改善箇所説明図

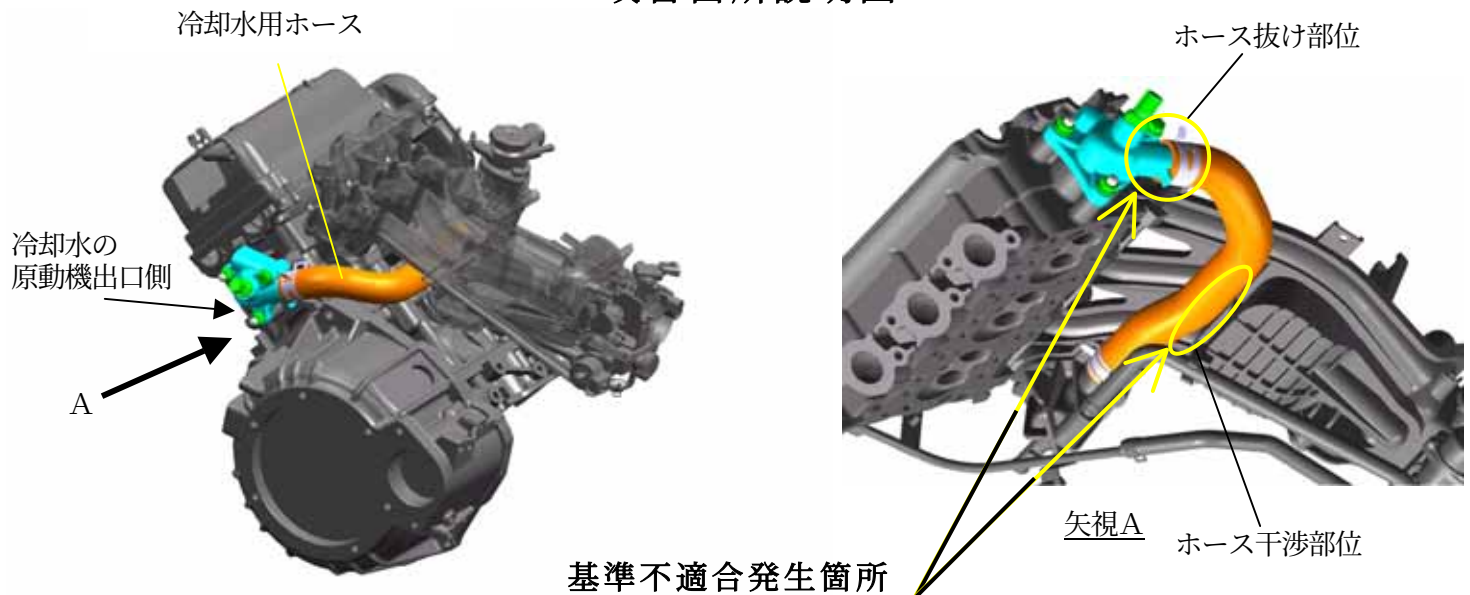
原動機の冷却水用ホースにおいて、冷却水の原動機出口側の取付方法が不適切なため、高回転運転時の水圧により、当該ホースの取付位置がずれることがある。そのため、そのままの状態を使用を続けると、ホースが周辺部品と干渉し損傷する、又はホースが抜け、冷却水が流出し、最悪の場合、オーバーヒートするおそれがある。

自然給気車両	改善前	改善後 冷却水用ホース クランプ (追加) <u>改善の内容</u> 全車両、冷却水用ホースをプロテクタ装着した対策品と交換し、当該ホースの挿入部にクランプを追加する。
過給機付き車両	改善前	改善後 プロテクタ (追加) ハーネスブラケット クランプ (追加) <u>改善の内容</u> 全車両、当該ホースの挿入部にクランプを追加し、ハーネスブラケットを対策品と交換するとともに、当該ホースの損傷を点検し、①損傷がない場合は、当該ホースにプロテクタを追加する。②損傷がある場合は、当該ホースをプロテクタ装着した対策品と交換する。
